TOLINE V-ENIF の外部配線接続コネクタの生産中止による変更

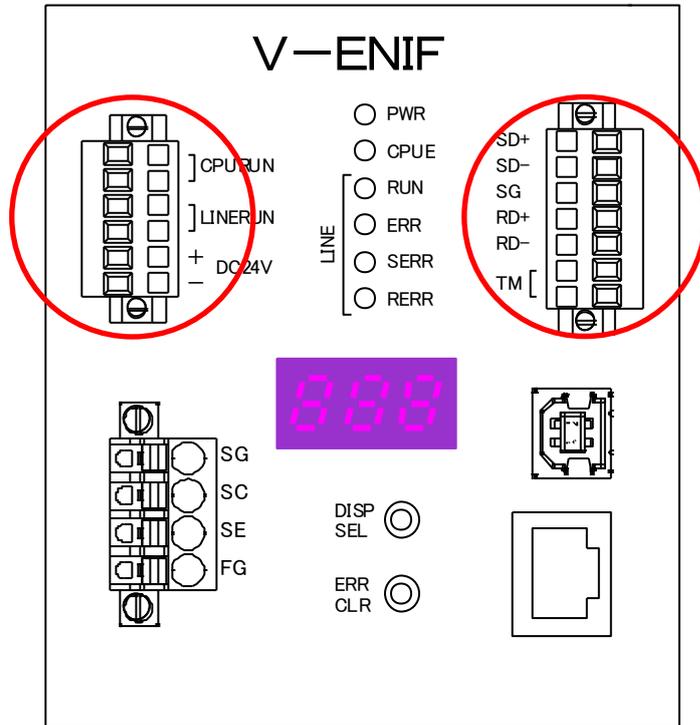
- ・ TOLINE V-ENIF の接続コネクタの一部が生産中止になりました。
 そのため、弊社の在庫がなくなり次第代替品に変更になります。
 変更になるコネクタは下図赤丸の2か所になります。
 本体側のコネクタに変更はありませんのでどちらのコネクタでも勘合できます。

現行品	代替品
左側：BLZF3.50/06/180F SN OR BX 右側：BLZF3.50/07/180F SN OR BX Weidmuller 製	左側：BLF3.50/06/180F SN OR BX 右側：BLF3.50/07/180F SN OR BX Weidmuller 製
形状： 	形状：
電線接続：テンションクランプ（バネ）接続	電線接続：PUSH IN 接続
